Oggetto: Proponente: INERGIA SOLARE SUD Srl.

Provvedimento Autorizzatorio Unico Regionale (PAUR) ai sensi dell'art. 27 bis del D. Lgs. n. 152/2006, relativo alla costruzione ed esercizio, in territorio dei comuni di Lecce e Surbo, di un impianto "agrivoltaico" denominato "Lecce Sant'Angelo", della potenza di 7,5 MW.

Parere su Piano di Monitoraggio Ambientale (PMA) + Riscontro a controdeduzioni

Figura 1 – Impianti aree circostanti

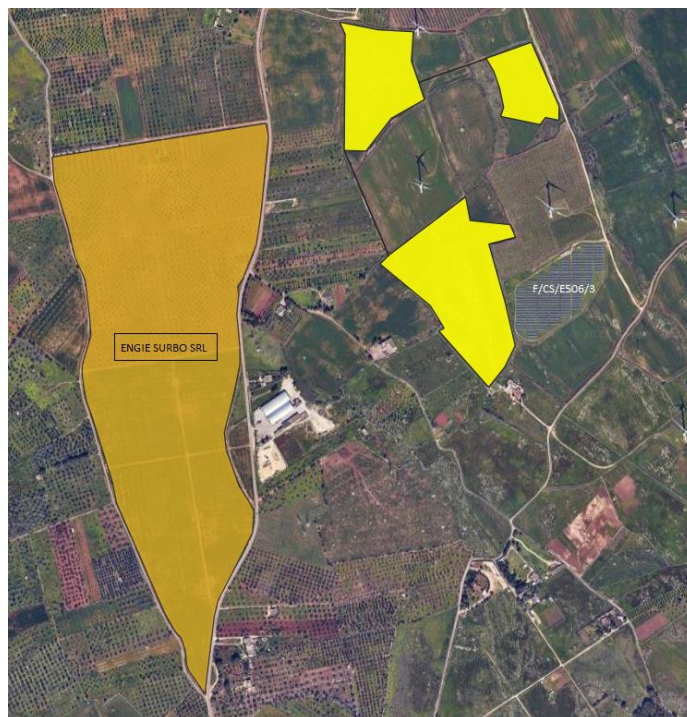
- L'impianto proposto comporta una stretta vicinanza con un impianto esistente (F/CS/E506/3) per cui il proponente afferma *"che il progetto in esame ricade in area idonea ex lege ai sensi dell'art. 20, comma 8, lett. c-ter, n. 2), del D.lgs. n. 199 del 2021, in quanto localizzato entro 500metri da un impianto eolico e da un altro impianto FV esistenti che il MASE, con pareri nn. 130318 dell'8.08.2023 e 106951 del 30.06.2023 resi in sede di interpello, ha chiarito che costituiscono impianti industriali rilevanti ai fini dell'idoneità ex lege dell'area ai sensi dell'art. 20, comma 8, lett. c-ter del d.lgs. n. 199/2021."* L'idoneità delle aree, secondo quanto sostenuto dal proponente, sarebbe giustificata dalla prossimità a un altro impianto fotovoltaico (in aggiunta ad uno eolico), ovvero proprio la condizione che determina effetti cumulativi. L'immediata vicinanza all'impianto fotovoltaico F/CS/E506/3 (già esistente) di circa 3,0 ettari, sommata all'estensione dell'impianto "Lecce Sant'Angelo" di circa ettari 11,50 e all'estensione dell'impianto con iter autorizzativo in corso proposto dalla ditta *Engie Surbo srl* di circa 35,0 ettari, accrescerebbe in modo rilevante l'impatto complessivo, generando un fenomeno di saturazione su una superficie di circa 50,0 ettari (figura 1).
